VKMA 04222/ VKM 14222

Műszaki adatlap – 2012. december

OE/SKF Vezérműszij feszítő módosítás

OE feszítő kialakítás főbb lépései

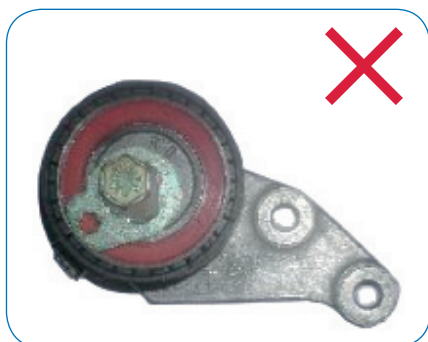
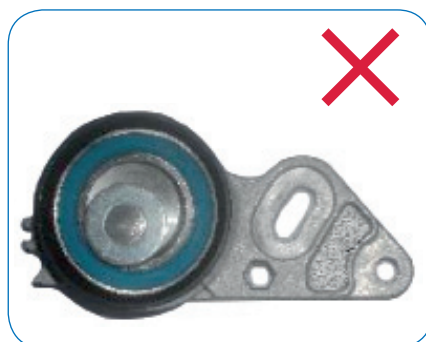
A fentiekben felsorolt alkalmazások esetében a Ford csoport számos alkalommal módosította a feszítőszerkezet kialakítását.

A régi feszítő forgalmazása megszűnt, az új gépjárművekben gyárilag a P/N 4M5G 6K254 DB számú kerül beépítésre, míg a viszonteladói hálózaton az OE P/N 1361840 számon kerül forgalmazásra. A gyártó csak a legutolsó kialakítású feszítő használatát javasolja.

Régi OE ref. szám: 1039422

Feszítőgörgő külső átmérő: 60 mm

Excenteres feszítés

Régi OE ref.szám: 11040187

Feszítőgörgő külső átmérő: 62 mm

Alaplappal beállítható feszítés

SKF létrehozta a VKM 14222 és a VKMA 04222 megfelelő készleteket, egy időben a legújabb OE módosítással.

Új OE ref. szám: 1361840

Diam. of pulley: 62 mm

= SKF ref.: VKM 14222
